PSA per realizzazione nuova stalla per allevamento bovini e cambio di destinazione d'uso di fabbricati esistenti.

Az. Agr. Artioli Fabrizio, via Madonna delle Quattro Vie n.1/A – Correggio

OGGETTO: Richiesta presentazione di piano di sviluppo aziendale (P.S.A) ai sensi dell'art. 92 del PRG del comune di Correggio per il centro aziendale sito in via Madonna delle Quattro vie n° 1/A Correggio (RE)

Oggetto: Piano di Sviluppo Aziendale presentato dalla Azienda Agricola Artioli Fabrizio, relativo alla costruzione di una stalla per bovine e cambio di destinazione d'uso di fabbricato esistente da stalla a ricovero attrezzi - Parere di competenza

PLANIMETRIA CON INDIVIDUAZIONE PUNTI DI SCARICO IN ACQUE SUPERFICIALI - SCALA 1:1.000

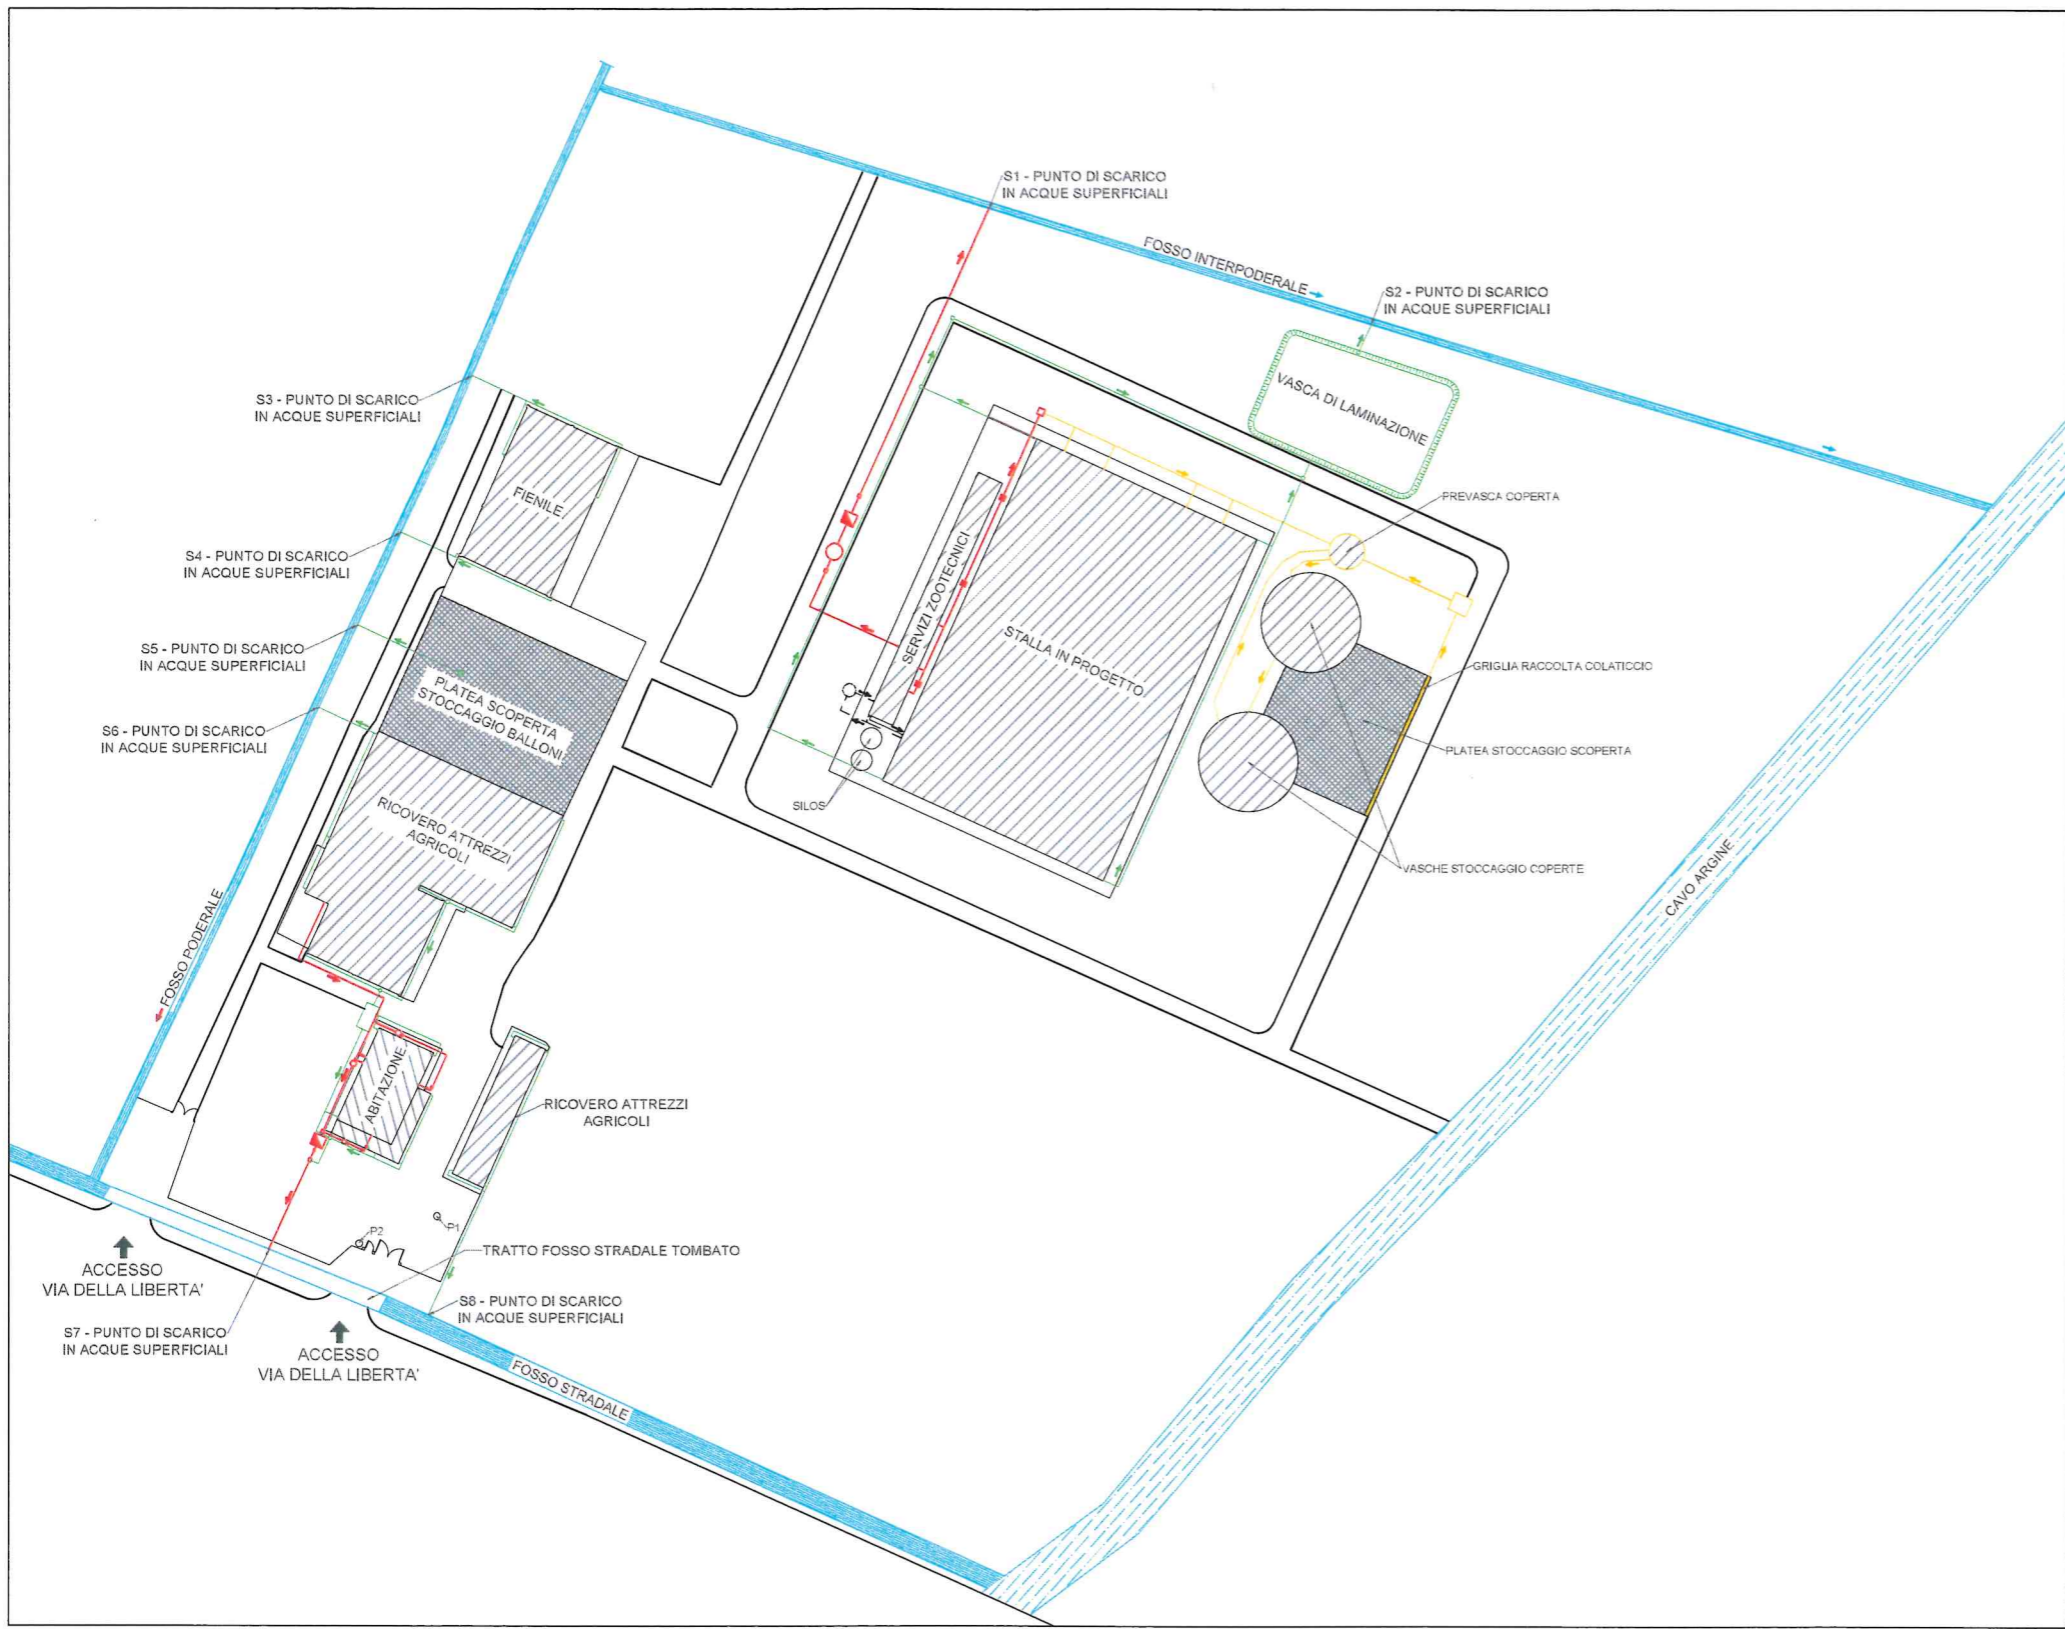
Descrizione	Codice canale	Canale	Tipo Canale	Comune	Fg	Map
SCARICO INDIRECTO ACQUE REFLUE MISTE	A5001	ARGINE	Cavo	CORREGGIO	42	266
Prescrizioni specifiche per l'opera: S1 acque reflue depurate, portata massima inferiore a 1,0 l/s						
SCARICO INDIRECTO ACQUE METEORICHE	A5001	ARGINE	Cavo	CORREGGIO	42	266
Prescrizioni specifiche per l'opera: S2 scarico acque meteoriche prevenienti dall'area oggetto di ampliamento: è prevista laminazione tramite vasca con capacità 303,0 mc, realizzata tramite bacino a cielo aperto di dimensioni 500 mq per 60 cm di altezza - portata massima pari a 10,5 l/s con utilizzo di tubazione in PVC SN8 DN110						
SCARICO INDIRECTO ACQUE METEORICHE	A5001	ARGINE	Cavo	CORREGGIO	42	264
Prescrizioni specifiche per l'opera: S3 acque meteoriche						
SCARICO INDIRECTO ACQUE METEORICHE	A5001	ARGINE	Cavo	CORREGGIO	42	264
Prescrizioni specifiche per l'opera: S4 acque meteoriche						
SCARICO INDIRECTO ACQUE METEORICHE	A5001	ARGINE	Cavo	CORREGGIO	42	264

Prescrizioni specifiche per l'opera: S5 acque meteoriche

SCARICO INDIRETTO ACQUE METEORICHE	A5001	ARGINE	Cavo	CORREGGIO	42	264
Prescrizioni specifiche per l'opera: S6 acque meteoriche						
SCARICO INDIRETTO ACQUE REFLUE MISTE	A5001	ARGINE	Cavo	CORREGGIO	42	271
Prescrizioni specifiche per l'opera: S7 acque reflue depurate, portata massima inferiore a 2,0 l/s						
SCARICO INDIRETTO ACQUE METEORICHE	A5001	ARGINE	Cavo	CORREGGIO	42	271
Prescrizioni specifiche per l'opera: S8 acque meteoriche
